PRILOG I.

OBRAZLOŽENJE PLANA

Izmjenama i dopunama Urbanističkog plana uređenja „Blato“ potrebno je pristupiti obzirom na projekt rekonstrukcije bujičnih tokova Taranta i Žuvinjak, koji su preduvjet rekonstrukcije turističkog kompleksa Kupari I, nove službene katastarske podatke, nova prometna rješenja prometne mreže šireg područja (DC-8) kao i spoja na istu te novonastale potrebe te nemogućnosti ishođenja akata o gradnji zbog ograničenja u zadanim planskim postavkama važećeg Plana.

Grafički prilog 01. Obuhvat Izmjena i dopuna Urbanističkog plana uređenja „Blato“ na kartografskom prikazu 1. Korištenje i namjena površina

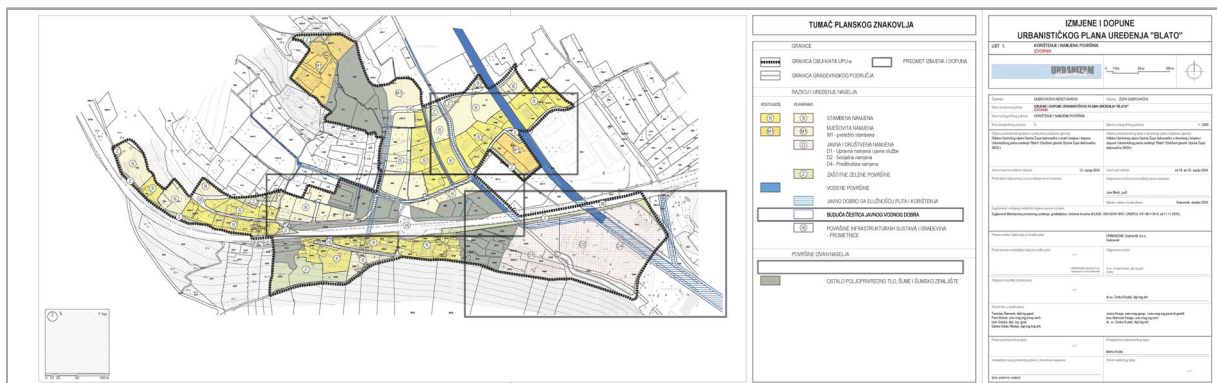
Obzirom na izmijenjeno prometno rješenje (novo raskrižje s DC-8) istom su prilagođene sve prikazane namjene, te je odrađeno i sljedeće:

- ugrađena je buduća čestica javnog vodnog dobra (kao i na ostalim odnosnim kartografskim prikazima)
- provedeni ispravci uočenih pogrešaka i neusklađenosti sa ostalim kartografskim prikazima, prvenstveno kartografskim prikazom 2.1..
